Keuringsverslag van een elektrische laagspanning- en zeer lage spanningsinstallatie

NIET CONFORM

Datum keuring: 12/03/2024

Straatnaam Kerkplein
Huisnummer 7
Busnummer
Postcode 2220
Gemeente Heist-op-den-Berg
Land België

Afbeelding schakel- en verdeelbord:

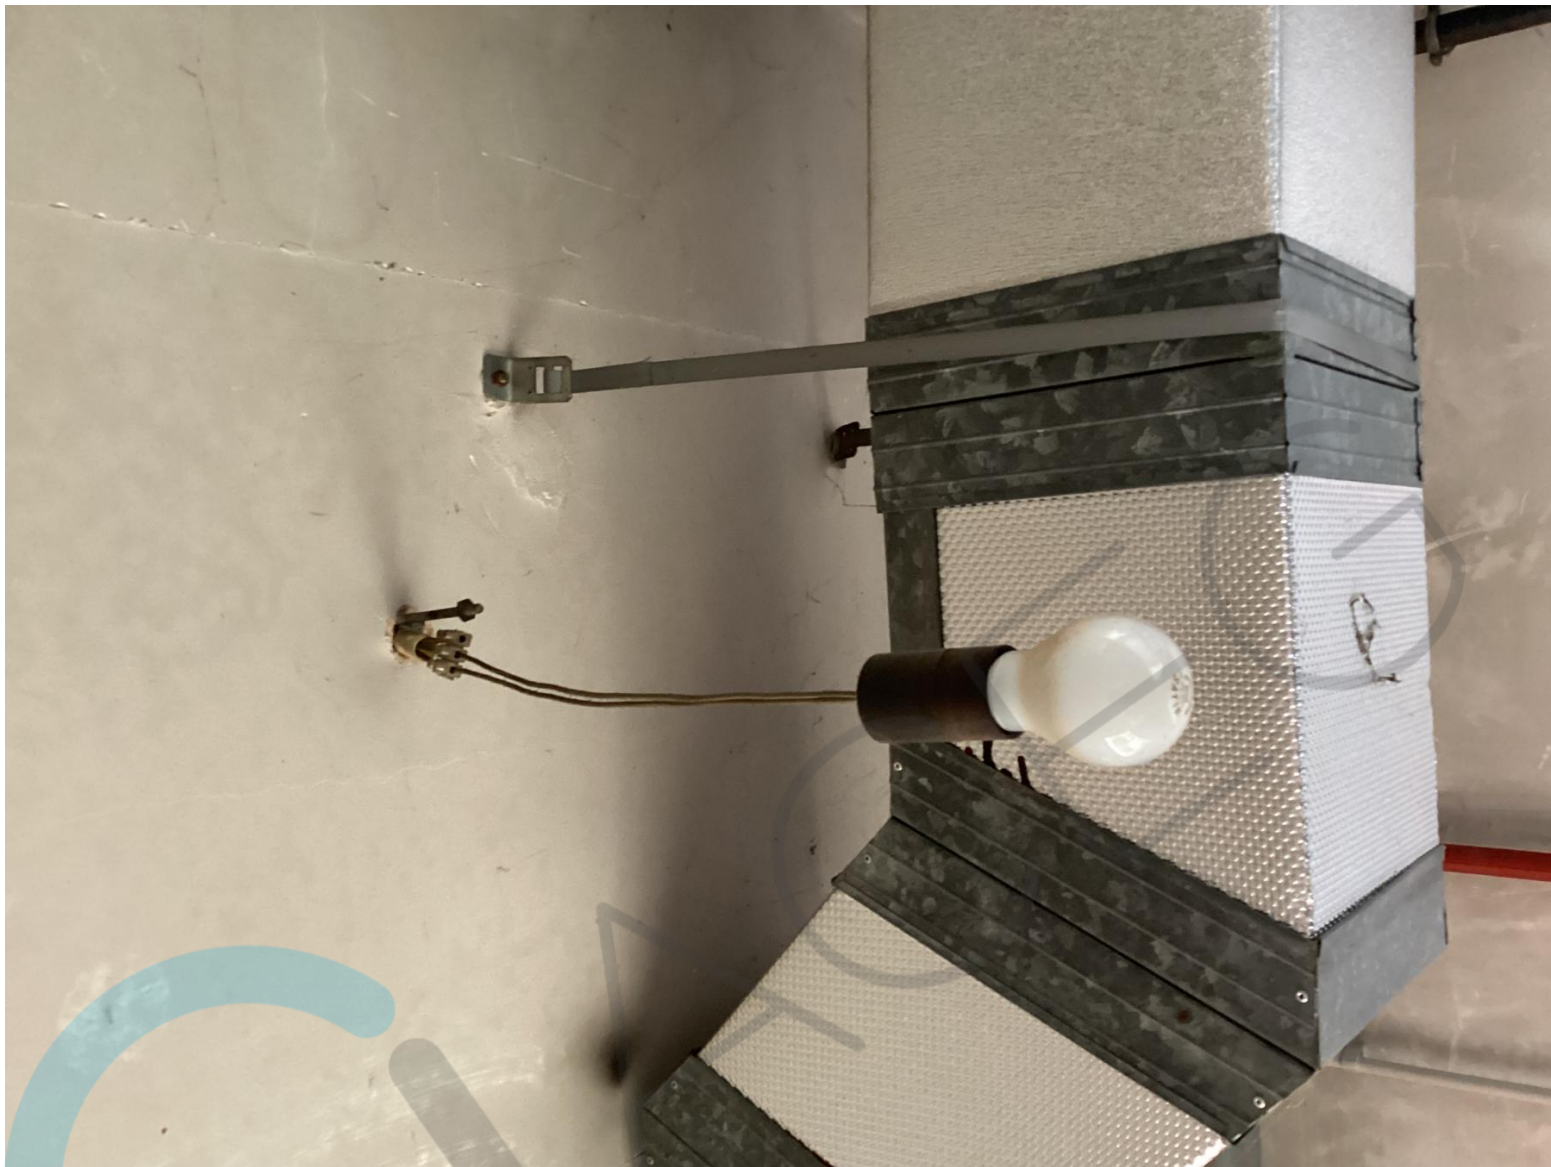
- I2.04 De spreidingsweerstand is groter dan 30 ohm en kleiner dan 100 ohm, maar bijkomende voorwaarden inzake differentieelschakelaars zijn niet vervuld. Aarding bij voorkeur te realiseren kleiner dan 30 ohm. (Boek 1 Onderafdeling 4.2.3.2. en 5.4.2.1.)

- I5.02 De aanduiding van de stroomkringen en/of apparatuur, aansluitklemmen, enz dient aangebracht of vervolledigd te worden. (Boek 1 Onderafdeling 3.1.3.1. en 3.1.3.3.A. en 5.1.6.1)

- I5.05 De deur en/of afschermplaat van het schakelbord dient (terug)geplaatst worden. Aanraking van onder spanning staande delen mogelijk. (Boek 1 Afdeling 5.1.4. en 5.3.5.1.A. en 4.2.2.3.)

- I5.09 De genaakbare, naakte onder spanning staande delen zijn onvoldoende afgeschermd. (Boek 1 Afdeling 5.1.4. en 4.2.2.3.)
- I5.10 Niet gebruikte invoeringen van het verdeelbord zijn niet correct of onvoldoende afgedicht. (Boek 1 Afdeling 5.1.4. en 4.2.2.3.)

- I6.06 De differentieelstroombeschermingsinrichtingen die worden geplaatst in huishoudelijke installaties zijn ten minste van het type A. Een differentieelstroombeschermingsinrichtingen van het type AC is niet toegelaten. (Boek 1 Onderafdeling 5.3.5.3.)

- I7.02 De smeltzekeringhouders of houders van kleine vermogensschakelaars met pennen met een sectie kleiner dan 10mm2 dienen voorzien te worden van kalibreerelementen. (Boek 1 Onderafdeling 5.3.5.5.A.)

Inbreuk: lusterklemmen zijn niet toegelaten.
